VARIANTE PARZIALE AL REGOLAMENTO URBANISTICO VIGENTE PER  
INSERIMENTO DI NUOVO COMPARTO DI TRASFORMAZIONE PER LA  
REALIZZAZIONE DEL DISTRETTO SOCIO SANITARIO IN ROSIGNANO  
SOLVAY

CONTRODEDUZIONI ALLE OSSERVAZIONI  
ai sensi art. 17 L.R.T. n. 1/2005

**Osservazione n. 1    PEC: Prot. 23084 del 12.05.2014**

# verifica impatto paesaggistico

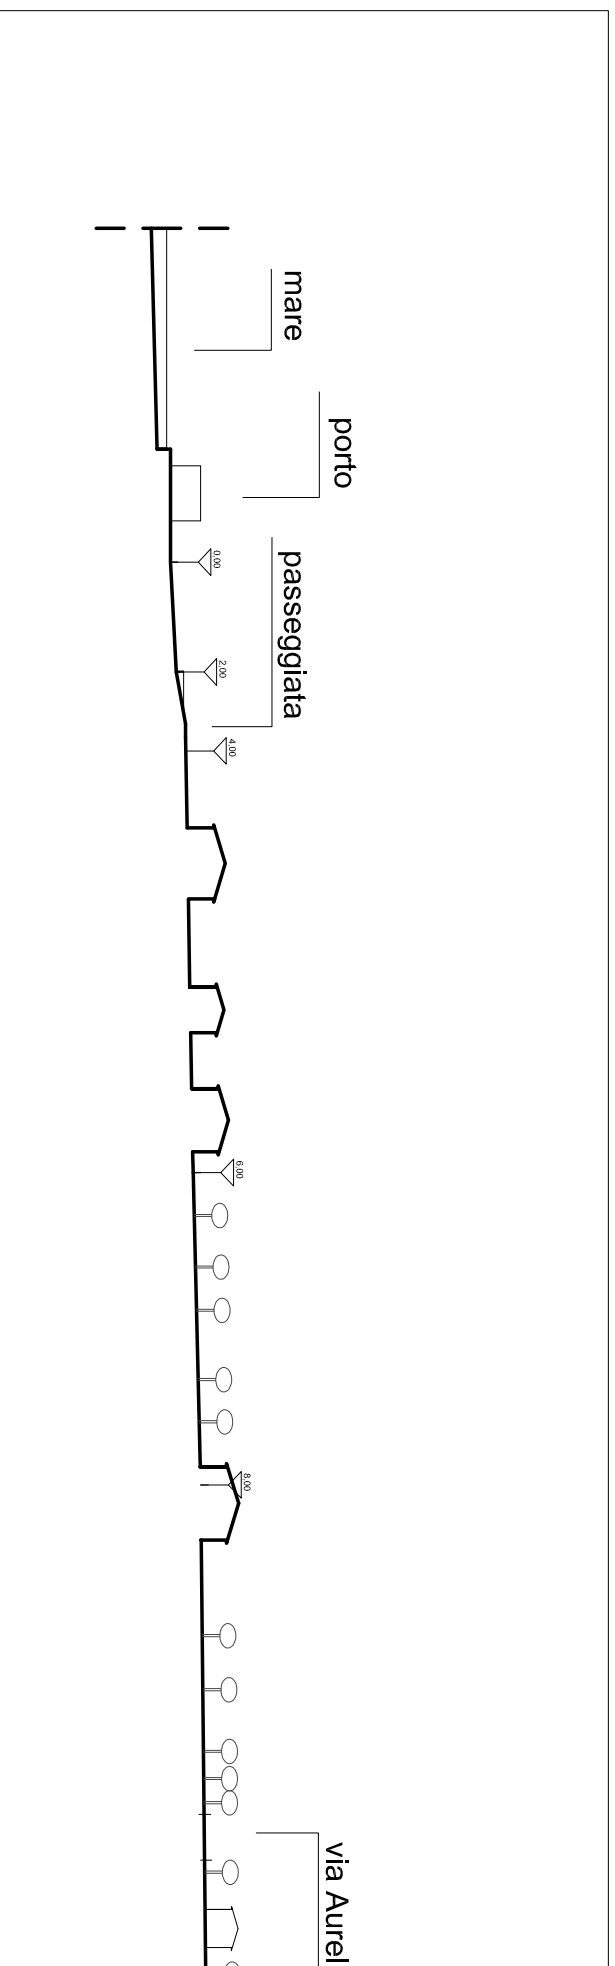
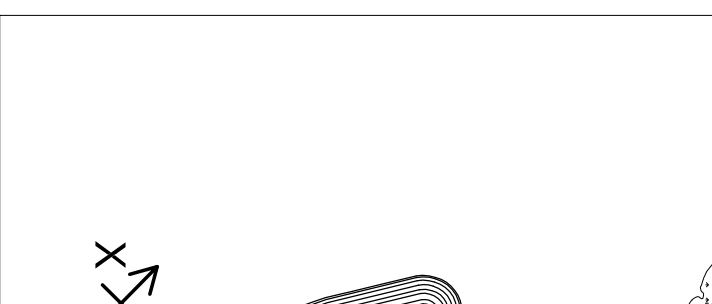
La presente osservazione, nel riportare le caratteristiche dell'area (punto a) afferma che l'area è *panoramica verso il mare*.

- l'area presenta dei dislivelli derivanti dal fatto di trovarsi interclusa tra due corsi d'acqua, ma possiamo rilevare che appartiene ad un ambito prevalentemente pianeggiante ed è priva di particolari vedute panoramiche. (vedi schema grafico allegato - sez territoriale)

Come emerge dagli schemi allegati, nel contesto sopra descritto non vi sono visuali di particolare interesse paesaggistico e la struttura in questione risulta essere in equilibrato rapporto dimensionale con l'edificato residenziale e non ha un'altezza tale da interferire sulle visuali "da e verso". In più, il previsto parco urbano (della scheda norma 3-t2) attrezzato con alberi d'alto fusto contribuirà ad allontanare ed a ostruire la vista della struttura da e verso il mare.
